From: "5.1.2.e | De Berg" <5.1.2.e@deberg.nl>
Sent: Thu, 9 Mar 2023 16:26:57 +0100
To: "5.1.2.e" <5.1.2.e@amsterdam.nl>
Cc: "5.1.2.e" <5.1.2.e@s-e.eu>
Subject: Re: hotel kavel 1B/geluidsrapport

Onderwerp: hotel kavel 1B/geluidsrapport

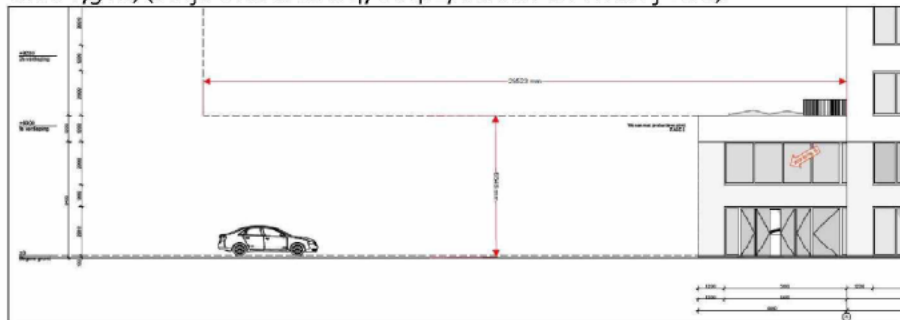
Ik meen (maar weet het niet zeker) dat ik u al eens heb geïnformeerd over een afwijking van het bestemmingsplan doordat de hoogte van de gevel aan de oostzijde van het gebouw over meer dan 12 m breedte (namelijk circa 29,5 m), lager is dan 9 m (namelijk circa 6,5 m) (strijd met artikel 4, lid 4.2, aanhef en onder j en k):

Artikel 4.4, onder c geeft een afwijkingsmogelijkheid: Burgemeester en wethouders zijn bevoegd ontheffing te verlenen van het bepaalde in lid 4.2 sub j **indien op de achterliggende gevels de voorkeurswaarden** zoals bedoeld in de Wet geluidhinder, onderdeel **wegverkeergeluid, niet worden overschreden.**

Ik begrijp van 5.1.2.e dat er onderzoek is gedaan naar de geluidbelasting op de gevels van de beoogde woningen aan de zuidzijde van kavel 1B en dat daaruit blijkt dat de voorkeursgrenswaarden niet worden overschreden.

Kan ik een exemplaar van dat onderzoek krijgen (ter onderbouwing van de afwijking van het bestemmingsplan)?

M.i. bestaat namelijk geen strijdigheid met artikel 4, lid 4.2, aanhef en onder j en k -als gevolg van de onderhavige voorgenomen vergunning (HotelC op deelperceel 1b-1)

De specifiek bouwaanduiding uit artikel 4 geldt als minimale bouwhoogte voor de volledige perceelsgrens aan de oostzijde.

Vergunning voor een beperkt deel van de totale ontwikkelmogelijkheid op K1b impliceert niet dat alleen daarmee strijdigheid ontstaat. Voor dit artikel geldt dat alle vergunde bebouwing over deze erfgrans gezamenlijk en aansluitend op elkaar moet voldoen

Bebouwing van fase 2 op 5m1 afstand van de achtergevel van het hotel zorgt er nog steeds voor dat aan de voorwaarden is voldaan. (waarbij in dat geval de totale erfgranslengte met max.12m1, eenmalig over de minimale hoogte wordt onderbroken)

Wij stellen ons voor dat een aanwijzing in het vergunningbesluit, gelet op de gefaseerde ontwikkeling en nog aan te vragen 2^e fase aanleiding geeft om vergunninghouder te wijzen op deze bouwregel en mogelijke strijdigheid die als gevolg van dit ontwerp in combinatie met een toekomstige bouwaansluiting op deze perceelgrens zou kunnen voorkomen indien niet afgestemd
